改善箇所説明図

改善の内容

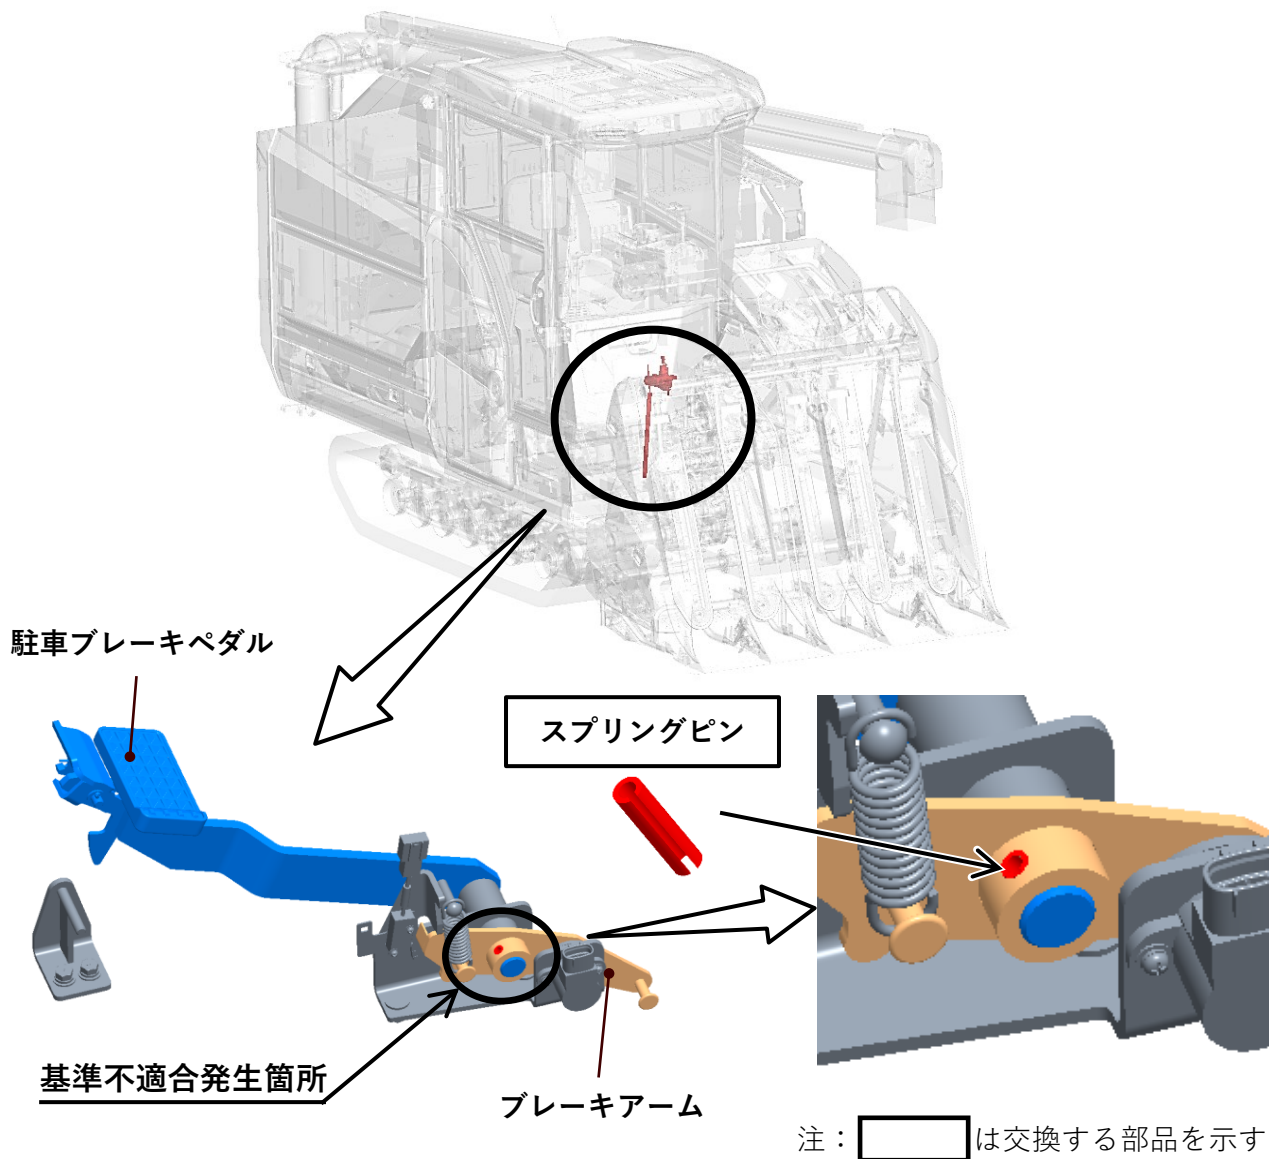
刈取脱穀作業車の制動装置において、製造工程が不適切なため、駐車ブレーキペダルとブレーキアームを連結するスプリングピンが抜け出すことがある。そのため、そのままの状態で使用を続けると、当該スプリングピンが完全に抜け駐車ブレーキが作動しなくなるおそれがある。

全車両、正規のスプリングピンに交換する。
